大型トラック 原動機（ラジエータ）のリコールについて

（届出日：令和4年11月29日 開始日：令和4年11月30日）

リコール番号 5234

改善箇所説明図

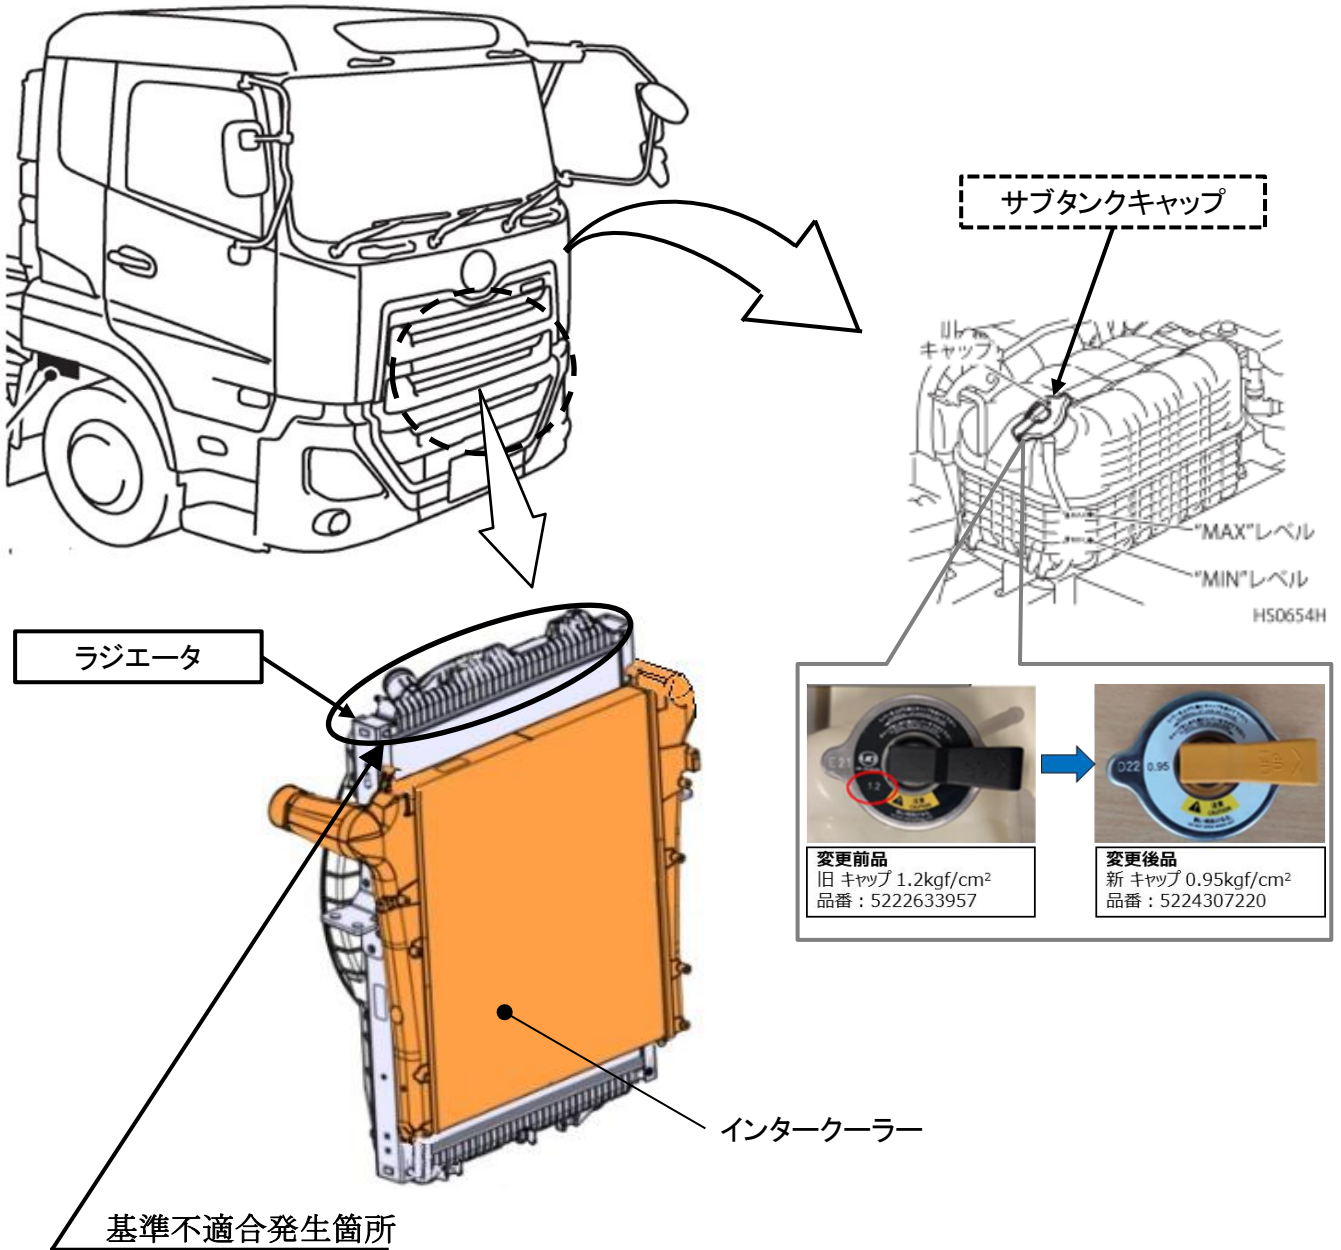
大型トラックの冷却装置において、樹脂製ラジエータの強度が不足しているため、使用過程においてアッパータンク表面のリブ(突起状の物)を起点に亀裂が入り、冷却水が漏れるおそれがある。そのままの状態で使用を続けると、冷却水量低下の警告メッセージ表示及びブザーが吹鳴する。

全車両、ラジエータアセンブリを材質変更した対策品に交換する。また、サブタンクキャップが1.2kgf/cm²のタイプが装着されている場合は、0.95kgf/cm²のタイプに交換する。

注： は、交換する部品を示す。 は、必要に応じて交換する部品を示す。
 識別: 作業完了車には、助手席側ステップ部VINプレート右辺中央部に赤ペイントを塗布する。
